VISITE DE CHANTIER 1

Villa Martin

Réalisation d'une maison en ossature bois

Phase de validation de la structure bois

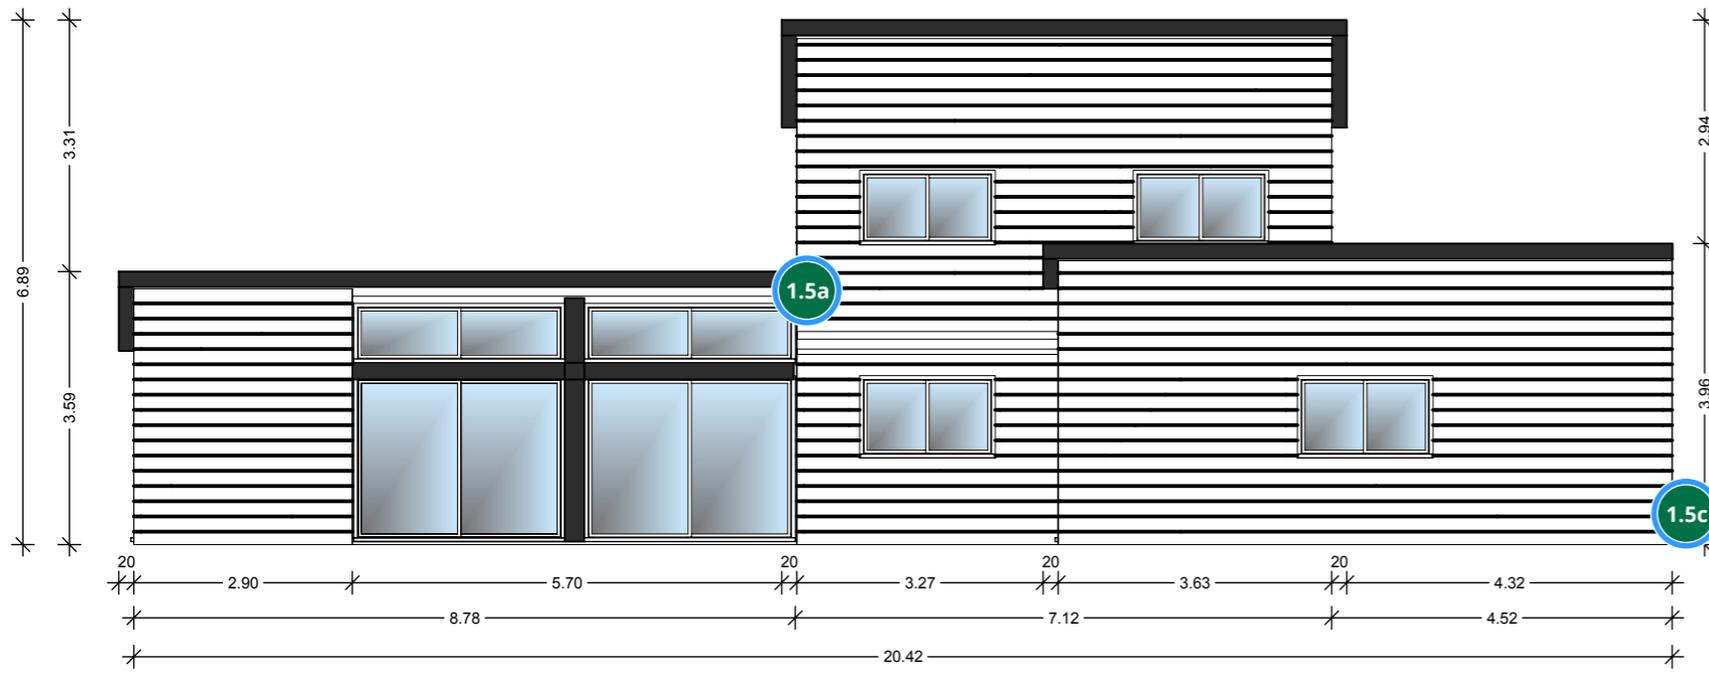
ref: 1.3

Il manque une poutre de renfort à l'entrée de la chambre

FACADE NORD

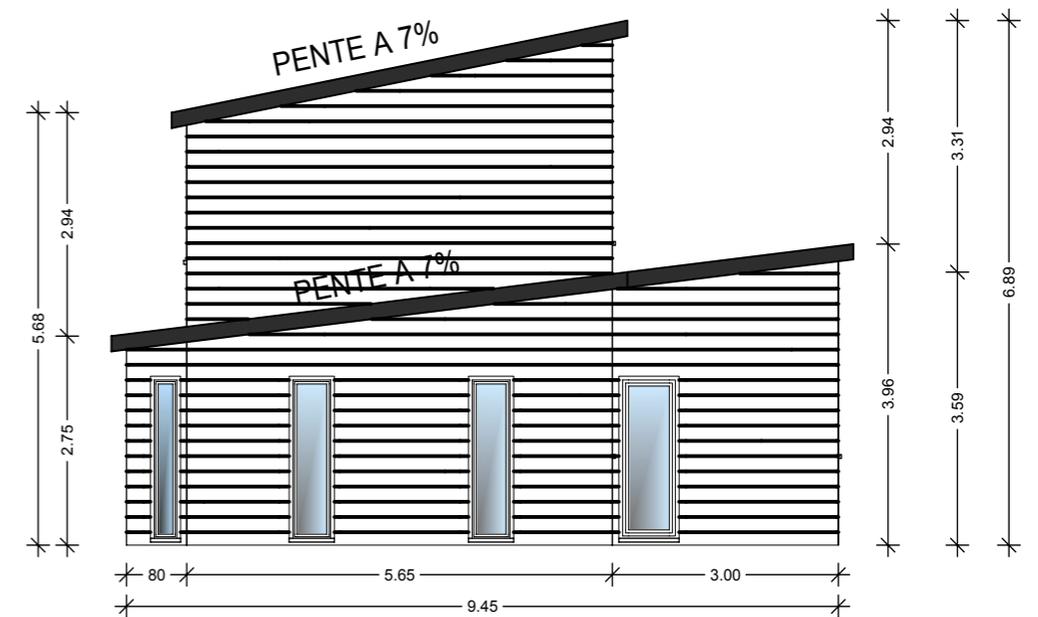
Renforcer la structure sur la façade nord
